敦賀発電所2号炉
敷地の地形, 地質・地質構造
K断層の活動性評価に関する
詳細観察箇所及びその状況

令和6年1月11日
日本原子力発電株式会社

詳細観察を行う箇所及びその状況(詳細スケッチ, 写真)

D-1トレンチ北西法面 ③層m層付近

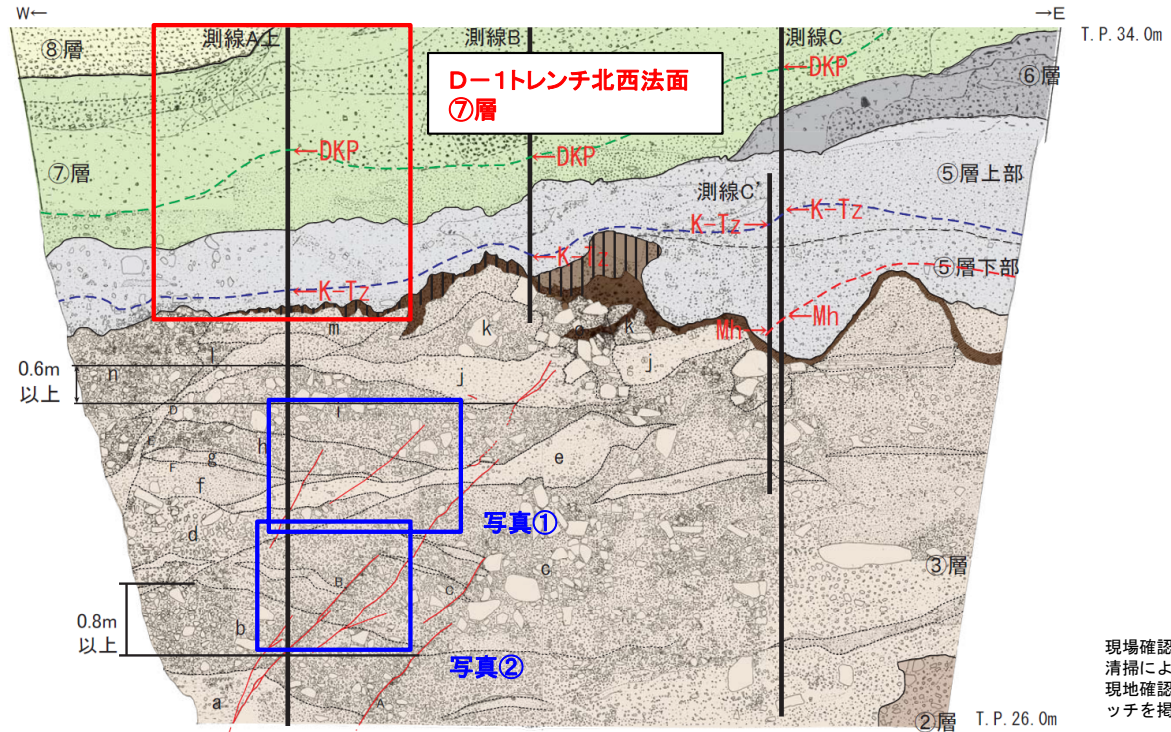
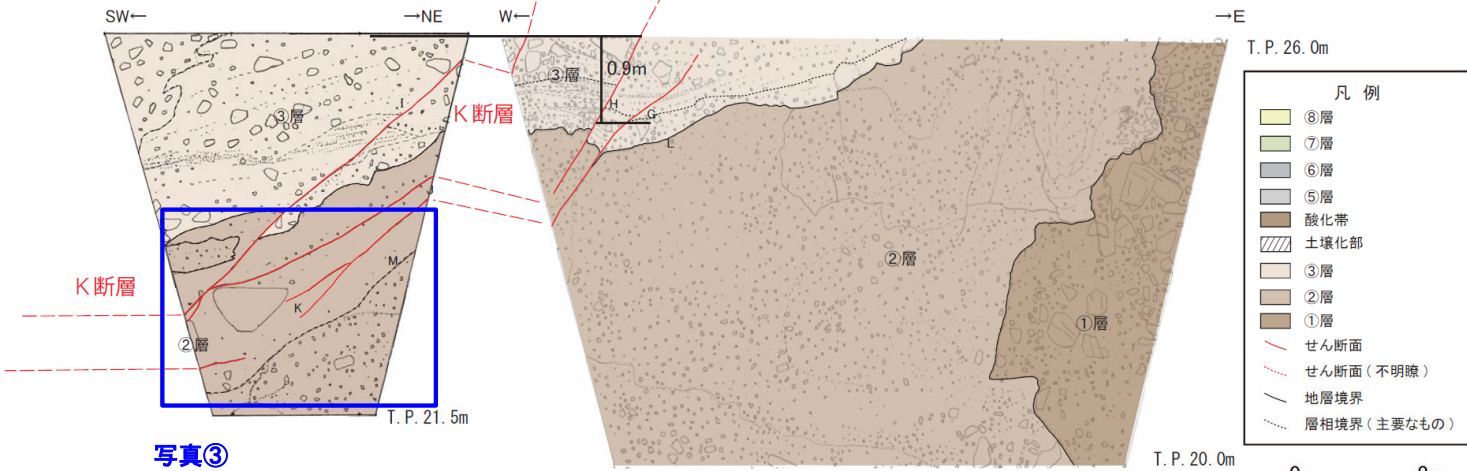
No.	詳細観察を行う箇所	コメント内容	詳細スケッチ, 写真の状況	該当頁
現地調査-7	D-1トレンチ北西法面 ③層m層付近	D-1トレンチ北西法面の③層のm層下段の割れ目のようなものについて再確認すること。	写真作業中。 終了後、詳細スケッチ作成着手。	4,5
現地調査-9	D-1トレンチ北西法面 ⑦層	D-1トレンチ北西法面の⑦層中の複数の割れ目について、追加の観察を行うこと。	写真作業中。 終了後、詳細スケッチ作成着手。	6,7
現地調査-12	原電道路ピット	原電道路ピットにおいて、現地調査のための最新スケッチ作成において確認したK断層の延長上にある割れ目のようなものをK断層としていない根拠を示すこと。	写真作業中。 終了後、詳細スケッチ作成着手。	8,9
現地調査-13	ふげん道路ピット(北、中)	ふげん道路ピットにおいて、K断層が③層のD3層で切られているかC3層の途中でせん滅しているかが分かりにくいいため、追加の観察を行うこと。 また、礫層中でせん断面をトレースしている理由を示す資料を追加すること。	写真作業中。 終了後、詳細スケッチ作成着手。	8,10,11
現地調査-14	ふげん道路ピット (南)	ふげん道路ピット東法面(上段)において、K断層の北から3つ目のせん断面(C1層中)の分布について確認すること。	写真作業中。 終了後、詳細スケッチ作成着手。	8,12

- A：せん断面：N25° E58° W
- J：せん断面：N9° W44° W
- B：せん断面：N20° E63° W
- K：せん断面：N13° E48° NW
- C：せん断面：N22° E57° W
- L：層理面（②層③層境界）：N47° W20° SW
- D：層理面（チャネル壁）：N87° W42° S
- M：層理面：N19° E56° NW
- E：層理面（チャネル壁）：N33° W46° W
- F：層理面（堆積構造）：N69° E16° S
- G：せん断面：N41° E60° NW
見かけ15cm変位（逆断層）
- H：せん断面：N33° E72° NW
見かけ10cm変位（逆断層）
- I：せん断面：N11° W64° W
